荒川太郎右衛門地区自然再生事業

第6回協議会の結果について

平成16年9月5日

荒川上流河川事務所

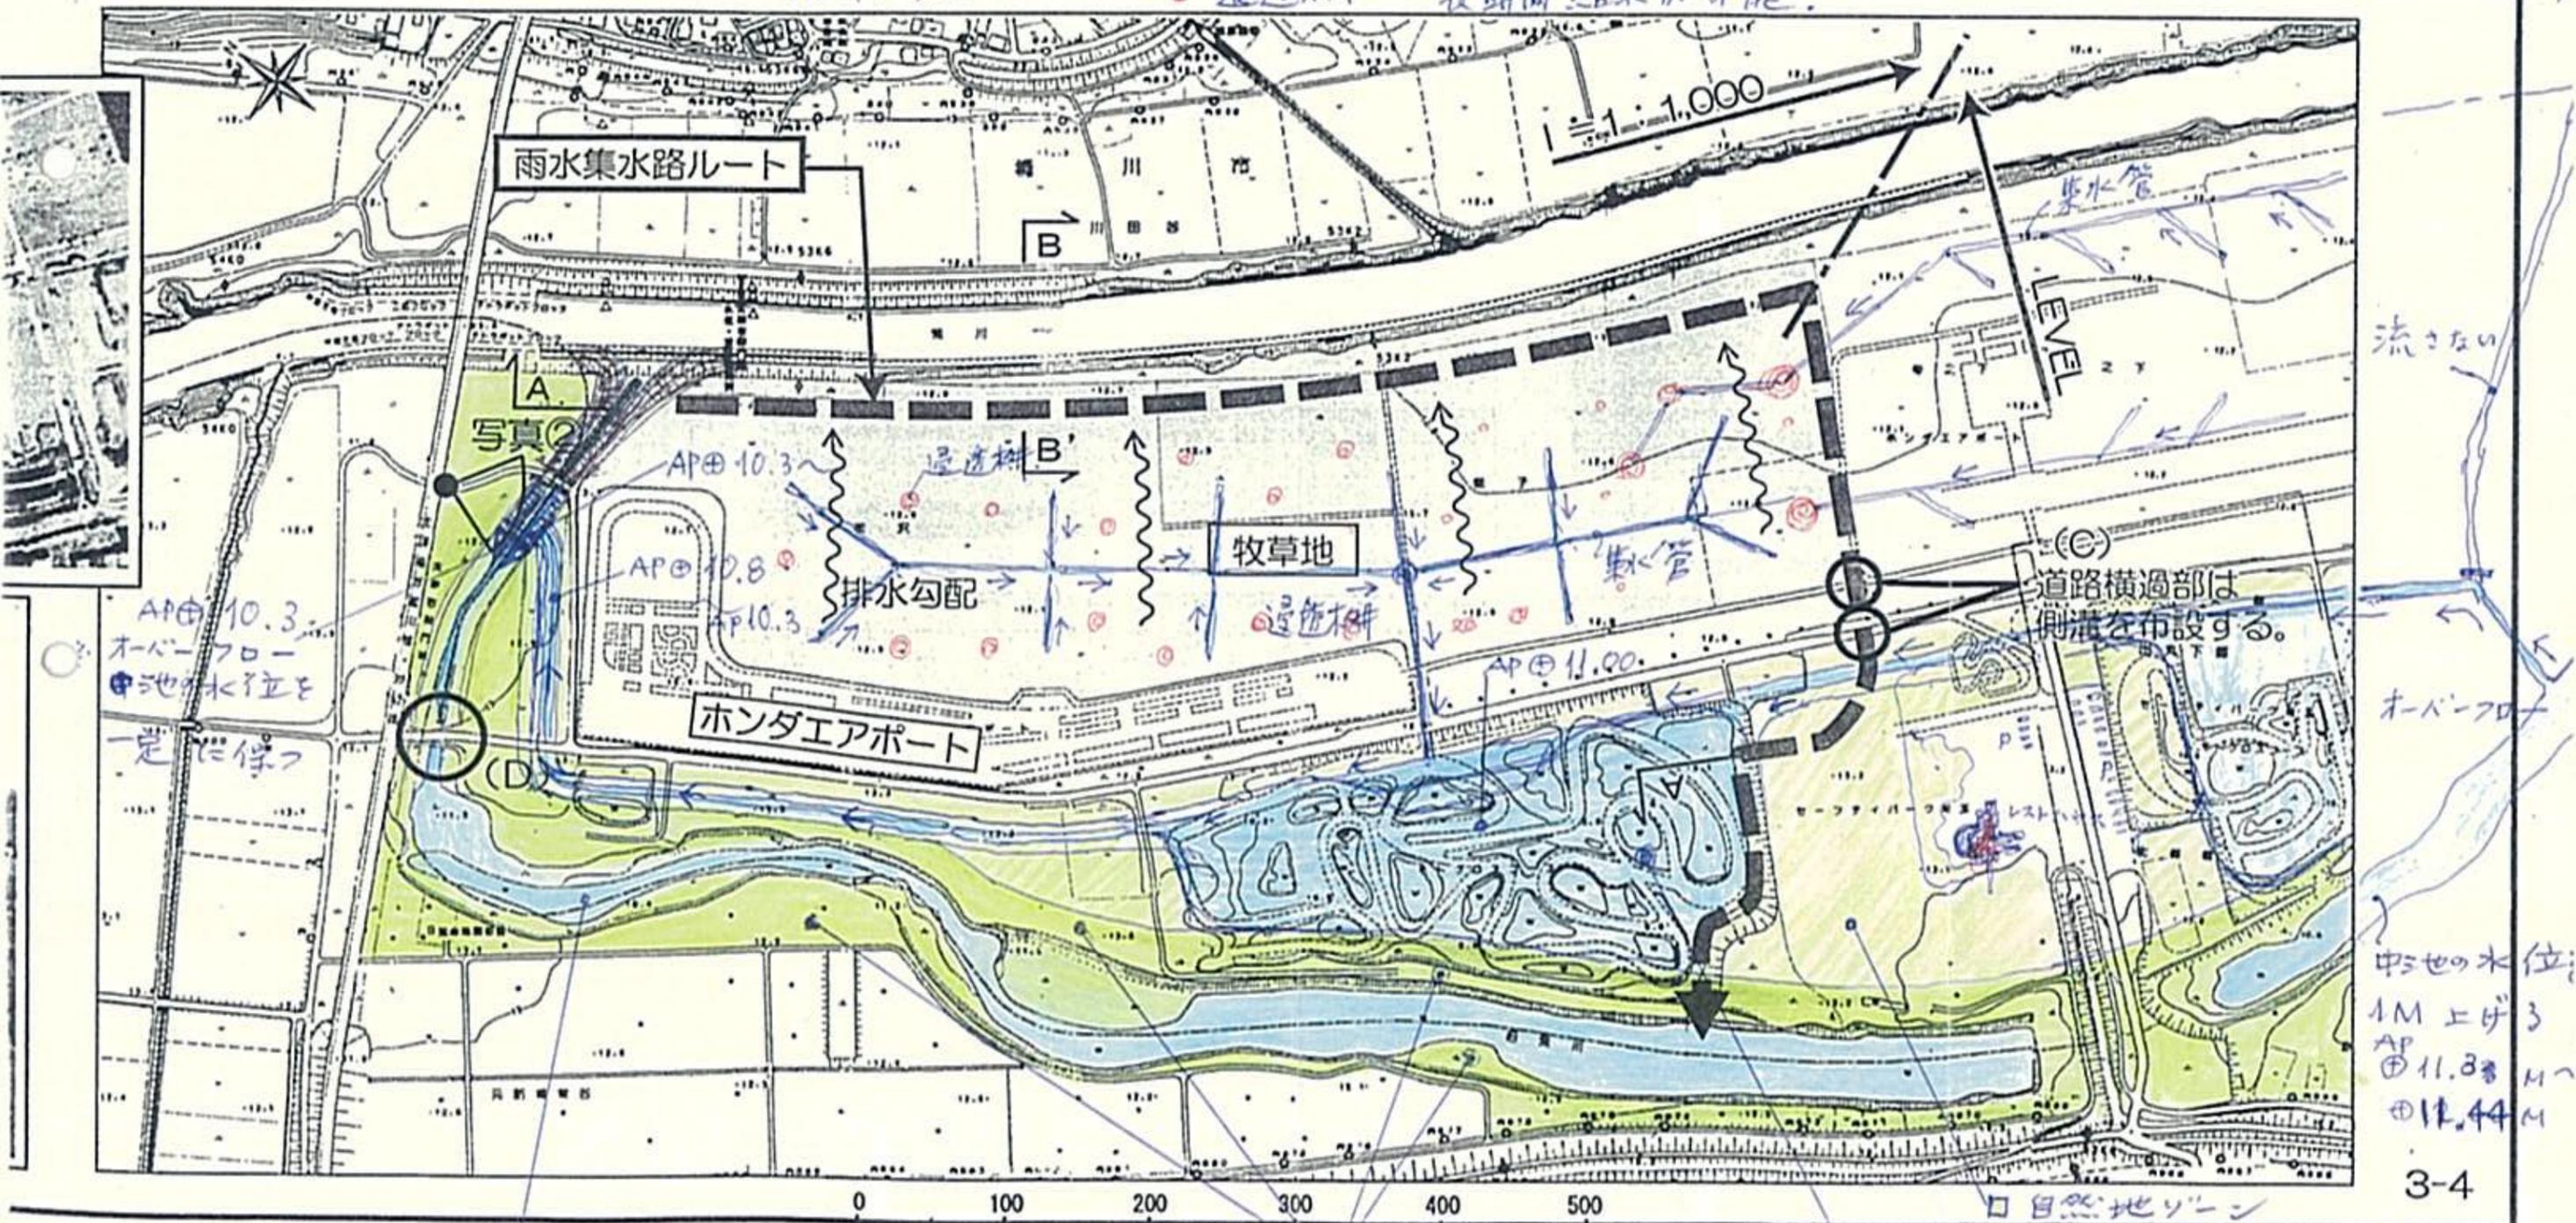
<p>太郎右衛門計画に六つの提案 【三浦功委員】 (1) 上池 旧流路の保全と水確保 (添付図 1 参照) 提案 1 旧流路の水路部分と岸辺は、出来るだけ保全するように努めるべきだと思います。水を溜めることが出来れば、掘削は原則的には必要のないものだと思います。岸辺の破壊は 70 年の歴史の破壊でもあり、旧流路の位置すら曖昧なものにしてしまうので、現在の案は旧流路保全の方向に軌道修正されるべきものと思います。洪水時、本川の水が上池に入りやすくなることは、大変結構なことだと思います。また、牧草地やホンダエアポートに降った雨水を利用することは大きな水源になると思います。しかし、水位の大きな変動は、ダム湖や農業用水池を見れば分かるように、植物が全く生えない、貧しい池になる恐れがあります。池の水位は一定に保つ必要があり、一時的に洪水や大雨があっても、池の水位は元の水位に戻ることを前提だと思います。 提案 2 中池の水位を 1m 上げて、その放流水をエコトーン、ワンドに利用する。上池の水位は周辺の湿地化により、その絞り水と雨水で自然貯水する。(放流水の流末は上池に注ぎ、上池の水位を安定させる) 提案 3 牧草地の表面水はよほどの大雨でない限り流れません。仮に流れるとしても、上池に留めておく方法がない以上、水の確保の意味がありません。私はホンダエアポート、牧草地の表面水は流さないで、地下に溜める(浸透させる)工夫をし、その絞り水を集めることで、ゆっくりと水の補給が可能となると考えます。</p>	<p>上池の掘削は、上池に堆積した土砂の除去を主体に考えており、上池の形状を損なうものではありません。掘削は、水を確保し、上池本来の環境を取り戻すことを目的に行うものです。</p> <p>本事業は川の中の自然を再生するものであり、もともと水位が変動することが前提となっています。上池は過去に出水による攪乱を受けつつ、現在も多様な植生が生育しています。</p> <p>中池の水位をあげることは、樋管の敷高をはじめ、堤内地の水路の敷高にも影響が及ぶため、困難であると考えています。 牧草地への降雨は現状においても地下に浸透しています。今回の雨水利用の計画は、今まで荒川本川へ流れ落ちていたものを集水するものです。</p>

<p>(2) 中池 ワンド及び水確保 (添付図 2 参照) この計画では 4m 以上の掘削となり、周辺のハンノキ林の地下水位から 2m も下がった位置に水位が設定されています。その結果、周辺のハンノキ林の地下水位が下がり、益々乾燥化に向かうものと思われます。また、外来魚対策が全く出来ないことは、荒川の在来種を復活させる主旨からして問題です。 提案 4 農業排水、赤城樋管の水位を検査し出来るだけ高い水位で流入を図る。その水位をワンドの水位とする。周辺のハンノキ林に高い地下水位を確保でき、中池と直接つながることを避ける。</p>	<p>設計の基本事項で示しました地下水位や中池水位は、現況の観測結果に基づいております。掘削に伴う地下水位の変動は、モニタリングを行い、確認しながら事業を進める方針です。 中池の魚類の生息状況は現在調査を行っています。外来魚の存在状況を把握した上で対策を検討します。 赤城樋管の水位を上げることは、堤内地にまで影響が及ぶため困難です。</p>
<p>(3) 下池 ワンド及び水確保 (添付図 3 参照) 提案 5 現在、ハンノキ林の地表面を流れている清流が周辺を湿潤な環境に作り出して理想的です。この流れの延長線上にワンドを作るべきだと思います。(この最良の環境から 3m も掘削するわけですから、ハンノキ林の地下水位が変わらないとはどうしても思えません) 提案 6 下池の水位を 2m 上げることは大賛成です。水位が確保できるかどうかは微妙な関係にあるので、導入できる水の徹底的な調査が必要だと思います。導入できるとすれば、提案 5 は可能です。 以上、実現できる水確保の提案と同時に、旧流路保全に答えている計画なのか、破壊する行為なのかを、もう一度検証した上で、前に進むべきだと思います。</p>	<p>掘削に伴う地下水位の変動は、下池水位を上げることも合わせて検討し、モニタリングを行い、確認しながら事業を進める方針です。</p>
